[原因と対策の報告の公表文（様式2）]

伊方発電所から通報連絡のあった異常に係る原因と対策の報告について（令和2年1月に連續して発生したトラブル）

伊方発電所第3号機第15回定期検査中に発生した一連のトラブルに係る
報告書の一部補正について

伊方発電所第3号機
原子炉容器上部炉心構造物吊り上げ時の
制御棒クラスタ引き上がりについて

図2-8 部分モデルによる実証試験

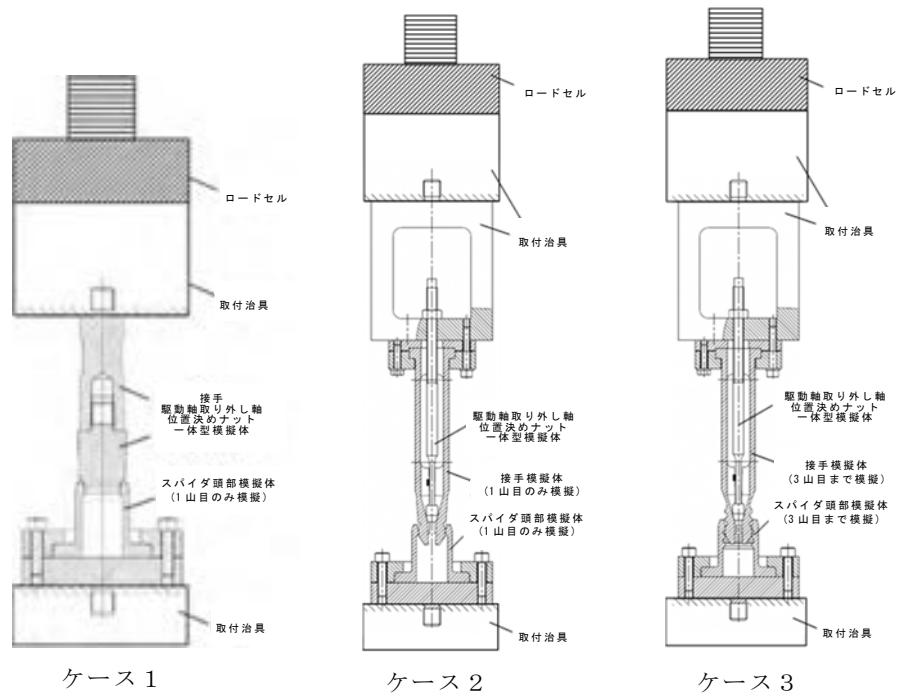
- 不完全な結合状態として発生する可能性があるケース1から3について、駆動軸と制御棒クラスタを部分的に模擬した供試体を用いて引き上げ荷重に係る実証試験を実施した結果、ケース1では引き上げ荷重は発生せず、また、ケース3では、試験機の計測範囲を超える大きな引き上げ荷重が計測されたため、これらのケースは、意図せず引き上げられたものの、特別な操作を実施することなく自然に切り離された今回の事象とは整合しない結果となった。

ケース2については、制御棒クラスタの水中重量相当の引き上げ荷重が計測されたこと及び接触痕の発生状況から、当該状態で本事象が発生した可能性が高いことを確認した。

なお、ケース4の実証試験については、より引き上げ荷重が小さいと想定されるケース3で代表できるため実施していない。

図3-7 点検装置ラックの視認性向上のため点検作業時に設置する設備

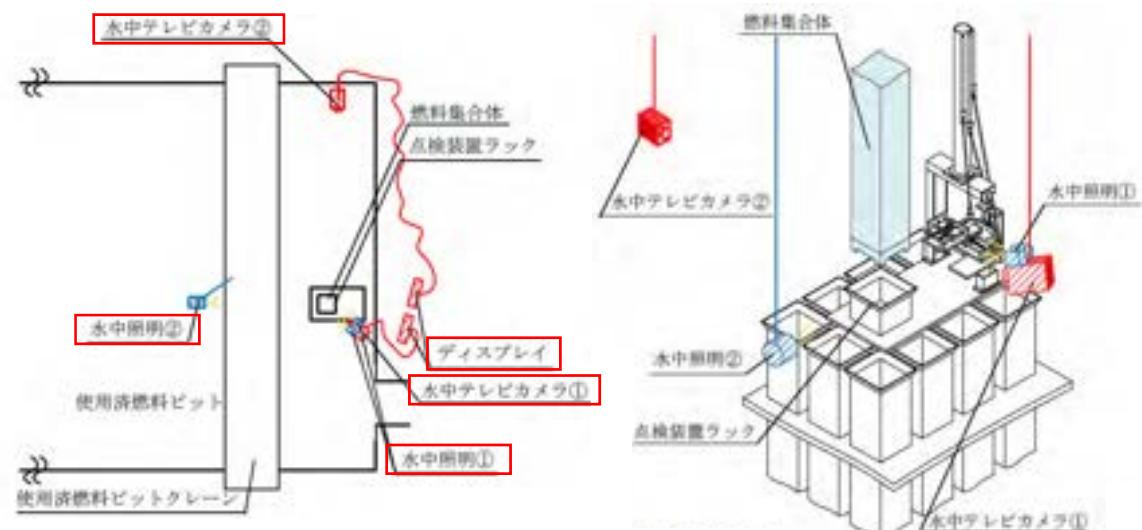
番号	委員コメント	四国電力回答	日付	コメント 委員
4	改善策がいくつかあるが、燃料の移動操作についても技術的な改善がなく極めて原始的であると思った。技術的な改善もぜひ取り組んでいただきたい。	<p>通常の使用済燃料ラックでの燃料取扱作業は、3号機の運転開始以降十分な実績があり、これまで燃料集合体が使用済燃料ラックに乗り上げる事象は発生していないが、本点検作業は、使用済燃料ピットの限られたエリアに設置した点検装置を用いて行う難度の高い作業であり、点検体数（今回は5体）や、残りの点検回数（過去に漏えいが発生したタイプの燃料の使用が終了するまであと3～4回程度）などを考慮すると、通常の燃料取扱作業と比べて限定的な作業である。</p> <p>本事象に対して、技術的に高度化する対策としては、使用済燃料ピットクレーンの位置決めを自動化することなどが考えられるが、仮にクレーンをラックの直上に自動で位置決めしたとしても、燃料集合体のラックへの挿入箇所はクレーンより約1.1m下方であるため、燃料集合体をそのままラックに挿入した場合、クレーンに吊り下げられた工具や燃料集合体の僅かな揺れや振動等により、接触したり乗り上げたりする可能性があることから、目視で挿入状況を確認する必要があると考える。また、燃料集合体下部がラック位置と僅かにずれている場合は、手動によるセンタリングの修正等が必要となる。</p> <p>このため、燃料集合体のラック乗り上げ防止の観点からは、点検装置ラック開口寸法を拡大する等により、十分に再発防止が可能であり、最も有効な対策であると考えている。</p>	R02 3/24	占部
5	使用済燃料プールにある燃料集合体の落下信号が発信された場合には、その場にいる作業員はどういった対応を取ることになつてゐるのか。	燃料集合体の落下信号が発信した場合は、落下した燃料から発生するおそれがある放射性ガスをチャコールフィルターにて吸着するため、使用済燃料ピットの空調系がアニュラスの排気系統に切り替わる。今回は実際には燃料集合体が落下したわけではないが、実際に燃料集合体が落下し、放射性ガスの発生を目視した場合は、作業員は被ばく防止の観点から退避することになる。	R02 6/4	中村

- ① 点検装置ラック開口寸法を拡大して、使用済燃料ピットと同等の開口寸法とする。
- ② 本点検作業時には、使用済燃料ピット内の常設の水中照明に加え、燃料集合体のセンタリングと点検装置ラックへの挿入状況を作業員が確認するための水中テレビカメラ及びディスプレイ、作業中の視認性向上を図るために点検装置ラックを照らす水中照明をそれぞれ2台設置する。

図4-1 事象発生時の所内電源系統図

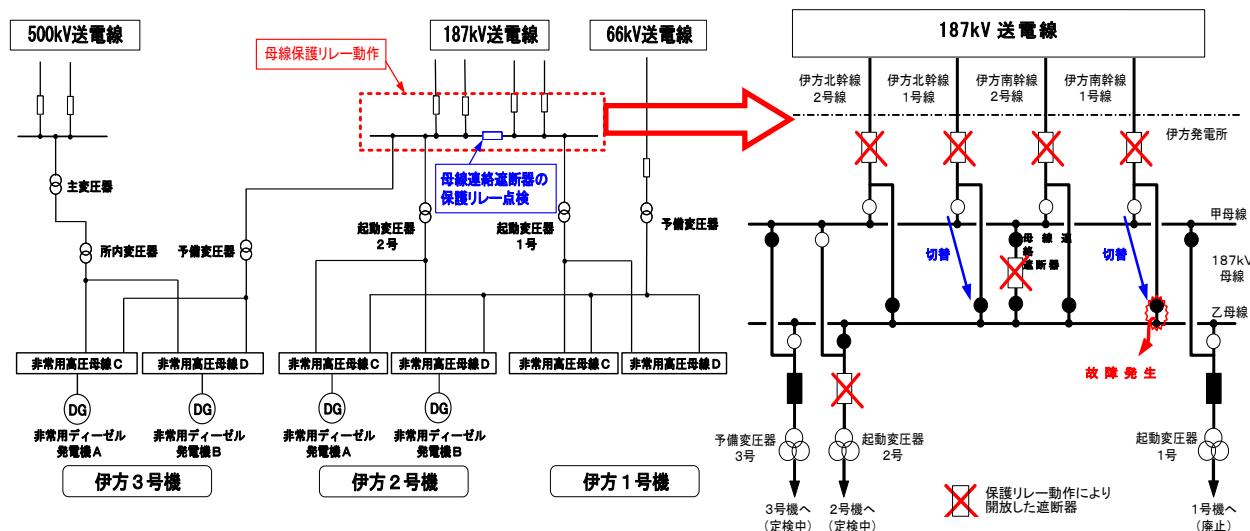
番号	委員コメント	四国電力回答	日付	コメント 委員
1	断路器の故障は推定原因であるが詳細な調査はしているのか。	<p>所内電源一時的喪失事象については、要因分析図を作成し、当該断路器について分解や分析等を行い、詳細な原因調査を実施している。(6月4日 資料1-4 P9～P15)</p> <p>推定原因については、実証試験（非接触状態の確認、放電試験）等によって、メカニズムの妥当性を確認したうえで推定したものである。(6月4日 資料1-4 P16～P18)</p> <p>また、計画的に開放点検を実施している中で、内部に粉が確認された南幹2号線乙母線断路器についても、同様の詳細な原因調査を行い、同様のメカニズムによって発生したものと推定している。(6月4日 資料1-4 P27～P29, 参考-9)</p>	R02 3/24	中村
2	原因は推定であるが小さなトラブルが続くときは大きな事故の前触れとなり得る。電源喪失の問題、断路器の回転部分の緩み等はめったにないことであり、どれくらいの確率で起こるのか。技術的な背景をもっと説明してほしい。	<p>当該断路器は、ガス絶縁開閉装置であり、一般的に気中断路器とは異なり、導電部、絶縁部、接触部等は、すべてガスを封入したユニット内に密閉され、外部雰囲気の影響を遮断しているために長期間劣化せず、耐環境性に優れていることから信頼性の高い装置となっている。今回の事象は、嵌合部（セレーション構造）の僅かな隙間が起因となって発生したものである。なお、今回と同様のメカニズムによる故障については、当該断路器メーカにおいても過去に例はなかった。(6月4日 資料1-4 P10)</p> <p>なお、過去の研究における一つの指標として、GIS(ガス絶縁開閉器)の事故確率としては、0.202×10^{-3}件/(台・年)という数値がある。</p>	R02 3/24	占部
3	断路器の故障が原因というが、このような不具合がないことを確認するのが試験だと思う。故障があっても、一時的にしろ電源喪失しないような試験を考えていただきたい。細かな点検に人が対応するのは100%は無理である。点検の開発や体制作りが大事。 特に断路器の故障で電源がなくなったのは改善していただきたい。	<p>電源は重要であることから、多重化・多様化している。</p> <p>今回の事象も、すべての電源がなくなったものではなく、3号機においては外部電源として500kV送電線2回線、亀浦変電所からの配電線、また、非常用ディーゼル発電機や空冷式非常用発電装置など多種多様な電源が待機状態であったとともに、設計どおりに約10秒で非常用ディーゼル発電機から受電されている。</p> <p>しかし、一時的とは言え1, 2, 3号機すべての外部電源が喪失したことに鑑み、今後、試験を再開する際は1, 2, 3号機が同時に停電しないよう模擬負荷装置を使用することとしている。(6月4日 資料1-4 P3, 4, 24, 26)</p>	R02 3/24	藤川

番号	委員コメント	四国電力回答	日付	コメント 委員
4	同一構造の断路器において、既にいくつか放電したものを確認したことだが、この構造をもった断路器については、同様の故障が一般的に生じ得るという認識なのか。	<p>メーカ等の使用実態からは、短絡まで起こった事例はなかったと聞いているが、同一構造の断路器においては、嵌合部で隙間が生じて、今回のような放電が起り得るという前提に立って、部分放電の検知に関して常時計測することで対応したい。</p> <p>なお、メーカと協議しながら、恒常的な対策についても検討していく。</p>	R02 6/4	中村
5	調査結果の運転履歴の確認事項において、「メーカ動作確認回数である 10,000 回を十分に下回り（約 350 回）」とあるが、メーカが実施している動作確認とはどのような試験なのか。	<p>メーカでは、断路器の機械的強度を確かめるため、J E C（電気規格調査会標準規格）に基づき、電圧をかけない状態で開閉動作を 10,000 回行う耐久試験を実施し、開閉に伴う機械的な損耗がないことを確認している。</p> <p>今回は、約 350 回程度しか開閉動作をしていない断路器で発生した事象であり、開閉に伴う機械的損耗ではなく、嵌合部の隙間で生じた放電が原因で短絡したものと推定している。</p>	R02 6/4	中村

- ① 故障した断路器の絶縁操作軸、可動接触子等の損耗した部品については、新品に交換した。
- ② 当該断路器と同一構造及び使用状態が同じ断路器計13台について、嵌合部の外観及びフッ素化合物の有無を確認する内部開放点検を行ったところ、2台で絶縁操作軸埋金嵌合部に放電による損耗を確認したことから、絶縁操作軸等の部品を新品に交換した。
- ③ 同一構造及び使用状態が同じ断路器（計14台）について、嵌合部の放電の有無を確認する部分放電診断の常時計測・常時記録及び金属くず等による振動を確認する内部異物診断の定期的な実施により状態監視を強化するとともに、恒常的な対策についても検討していく。
- ④ 187kV母線連絡遮断器の保護リレーの試験再開にあたっては、模擬負荷を使用することにより、3号機に接続しない試験系統を構成するとともに、今後実施する保護リレーの試験においては、リスク低減に係る取り組みを実施する。

図2-8 部分モデルによる実証試験

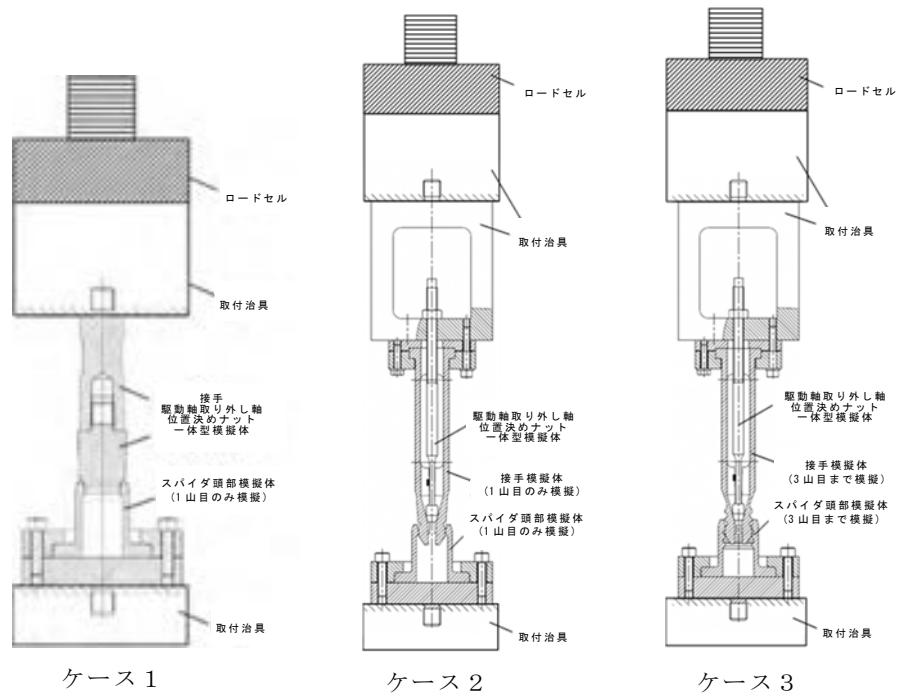
- 不完全な結合状態として発生する可能性があるケース1から3について、駆動軸と制御棒クラスタを部分的に模擬した供試体を用いて引き上げ荷重に係る実証試験を実施した結果、ケース1では引き上げ荷重は発生せず、また、ケース3では、試験機の計測範囲を超える大きな引き上げ荷重が計測されたため、これらのケースは、意図せず引き上げられたものの、特別な操作を実施することなく自然に切り離された今回の事象とは整合しない結果となった。

ケース2については、制御棒クラスタの水中重量相当の引き上げ荷重が計測されたこと及び接触痕の発生状況から、当該状態で本事象が発生した可能性が高いことを確認した。

なお、ケース4の実証試験については、より引き上げ荷重が小さいと想定されるケース3で代表できるため実施していない。
